Reactie op het advies van de adviesgroep Westveen van 6 april 2023 over het concept definitief ontwerp Westveen van 24 maart 2023

Westveen – nat schraalland – DO v2.0 – gemiddelde plagdieptes (in cm)

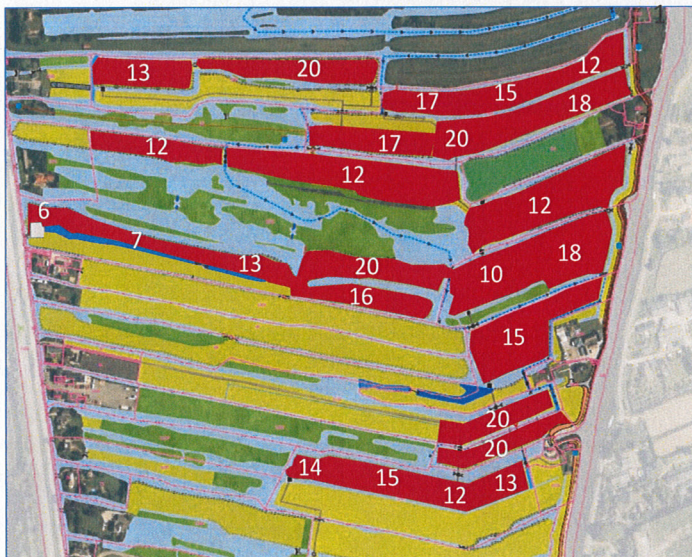
Ontwikkelen van nat schraalland door beperkt afplaggen in combinatie met een geringe peilopzet in plaats van door forse maaiveldverlaging, zoals voorgesteld in het DO. Dit is minder ingrijpend, geeft minder CO₂-uitstoot, is meer toekomstbestendig en past beter bij het landelijk beleid om bodemdaling te voorkomen.

Plaggen en het storten van de geplagde grond leiden tot uitstoot van CO₂, zo wordt in het advies gesteld. Dat is juist, maar dat gaat op voor zowel Westveen als Joostendam. Daarbij dient evenzeer in ogenschouw te worden genomen dat in beide gebieden al vóór het plaggen uitstoot van broeikasgassen plaatsvindt als gevolg van agrarisch gebruik (ontwatering), en dat na het plaggen (en in Joostendam inclusief de peilopzet) voldoende vernatting optreedt om verdere veenafbraak en dus verdere CO₂-uitstoot sterk te verminderen. Uiteindelijk heeft plaggen een positief effect op het klimaat en helpt het om bodemdaling tegen te gaan. In Westveen is de drooglegging na inrichting zodanig dat de grondwaterstand binnen de zone valt waarvan uit onderzoek blijkt dat de uitstoot van de hoeveelheid CO₂-equivalenten het laagst is ten opzichte van een zowel hogere als een lagere grondwaterstand.

Het aanvullend bodemchemisch onderzoek dat wij hebben laten verrichten naar aanleiding van het advies en de presentatie van het advies, wijst uit dat op alle tien onderzochte percelen in eigendom van Natuurmonumenten voldoende potentie is voor de ontwikkeling van nat schraalland (na plaggen), gebaseerd op de fosfaattoestand en de drooglegging van de percelen. Naar aanleiding hiervan hebben wij besloten tot een nieuwe verdeling van nat schraalland over Westveen op grond van de volgende overwegingen:

- A. Het is wenselijk de percelen met nat schraalland te bundelen in het midden van Westveen (overeenkomstig het advies), waardoor de ecologische kwaliteit hoger is (doordat de percelen aaneengesloten zijn) en de beheerbaarheid eenvoudiger (geen geïsoleerde percelen meer).
- B. Het areaal van nat schraalland moet gelijk blijven (ongeveer 11 hectare).

In de nieuwe verdeling wordt nat schraalland uitsluitend ontwikkeld op percelen van Natuurmonumenten en niet meer op percelen van veehouder Van der Laan (zuiden) en het recreatiebedrijf Roompot (zuiden en noorden). Meer informatie over de nieuwe verdeling van het nat schraalland is te lezen in het definitief ontwerp Westveen, dat wij op 5 juli 2023 hebben vastgesteld. Ook zal het onderwerp aan de orde komen tijdens de nieuwe bijeenkomst van de adviesgroep Westveen op 12 september 2023.

Eindbeeld met opmerkingen

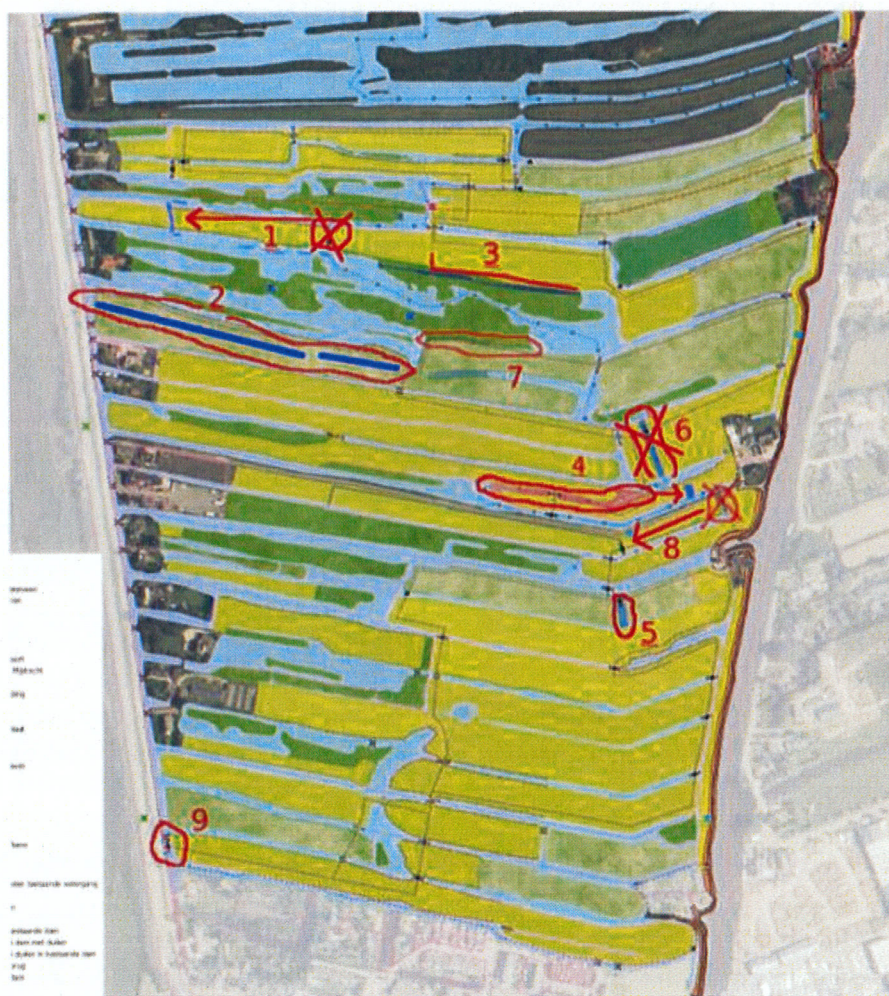
Onnodige nieuwe sloot (locatie 1). Advies: sloot laten vervallen. De waterrouting verloopt vanzelf via de bestaande sloot even verderop naar het westen.

Aanwezige verlanding (locatie 2). In dit deel bevindt zich een verlande sloot, die te boek staat als demping (zie concept definitief ontwerp Westveen, blz. 17, figuur 2-10)). De verlanding heeft weinig tot geen draagkracht (niet door te rijden met een trekker), dus is het niet praktisch om deze te kruisen met een beheerpad. Advies: deze verlanding niet plaggen/afgraven, aangezien dit soort natte ruigten zeer geschikt zijn voor de Noordse woelmuis. Als gekozen wordt voor een beheerpad, dan moet dit de zuidelijke rand van het perceel volgen in plaats van de noordelijke rand.

Nieuwe route Pietersenpad (locatie 3). Dit deel van het geplande pad is zeer nat, het ligt permanent in de schaduw en luwte van bomen en droogt daardoor nooit goed op. Advies: tussen de bomenstrook aan de andere kant van de verlande sloot is het wel droog en hard, of anders het beheerpad volgen aan de noordkant van het perceel. De bewoners hebben overigens een voorkeur voor het wandelpad dat is voorgesteld in het definitief schetsontwerp Westveen. Dat loopt deels door het broekbos en geeft een mooiere wandelervaring.

Verlanding niet weghalen (locatie 4). Het plan om deze verlanding weg te halen is waarschijnlijk een overblijfsel van het ontwerp watersysteem uit het definitief schetsontwerp Westveen. Advies: deze verlanding niet weghalen, aangezien dit soort natte ruigten zeer geschikt zijn voor de Noordse woelmuis. De waterstroom kan beter verlopen via een kort te graven slootje op de perceelgrens met Van der Horst.

Onnodige sloot (locatie 5). Het nut of de functie van deze sloot kon niet worden bepaald. Advies: deze sloot niet graven.

Onnodige sloot (locatie 6). Het nut of de functie van deze sloot kon niet worden bepaald. Vlak ernaast ligt een bestaande sloot. Advies: deze sloot niet graven.

Sloot schonen/baggeren (locatie 7). Hier ligt een sloot tussen bos en grasland die in het DO nergens als zodanig is ingetekend. Deze sloot is de laatste 10 jaar niet onderhouden en daardoor gedeeltelijk overwoekerd/dichtgegroeid. De sloot is niet ingetekend op het baggerplan, niet als te handhaven verlanding, maar ook niet als te baggeren sloot. Advies: deze sloot schonen/baggeren, zodat deze sloot een extra route voor de visotter vormt waarmee de ottereilanden zwemmend bereikt kunnen worden.

Onnodige sloot (locatie 8). Er wordt door dit perceel al een sloot gegraven ter afscherming van honden. Advies: trek deze sloot door (eventueel breder) met een duiker door de dwarse Uitweg. Daarmee vervalt de noodzaak voor de nieuwe sloot.

Dam naast brug (locatie 9). Hier is een dam ingetekend naast een bestaande brug die naar hetzelfde perceel voert. Advies: dam verwijderen uit ontwerp.

Wij hebben het advies niet opgevolgd in het definitief ontwerp Westveen. Dit kan alleen worden uitgevoerd als waterscheidingen worden aangebracht richting de sloot langs de Uitweg op particuliere grond.

Wij hebben het advies opgevolgd in het definitief ontwerp Westveen, ook met instemming van Natuurmonumenten.

Wij hebben het advies opgevolgd in het definitief ontwerp Westveen.

Wij hebben het advies opgevolgd in het definitief ontwerp Westveen, ook met instemming van Natuurmonumenten.

Wij hebben het advies niet opgevolgd in het definitief ontwerp Westveen. Deze sloot voedt in fase 1 de watergang naast het perceel met nat schraalland van Natuurmonumenten met 'schoon water'. Zie hierboven onze reactie op kernpunt 4.

Wij hebben het advies niet opgevolgd in het definitief ontwerp Westveen. In dit ontwerp hebben wij de sloot gehandhaafd, zij het dat wij de locatie ervan hebben gewijzigd, voortvloeiende uit een overeenkomst tussen Natuurmonumenten en de voormalige eigenaar. Deze sloot is niet nodig als de eigenaren van het langwerpige perceel direct ten noorden van locatie 4 instemmen met het gebruik van de bestaande watergang langs hun perceel en het plaatsen van een tijdelijke waterscheiding daarin gedurende fase 1.

Wij hebben het advies opgevolgd in het definitief ontwerp Westveen.

Wij hebben het advies opgevolgd in het definitief ontwerp Westveen, ook met instemming van Natuurmonumenten.

Wij hebben het advies opgevolgd in het definitief ontwerp Westveen.
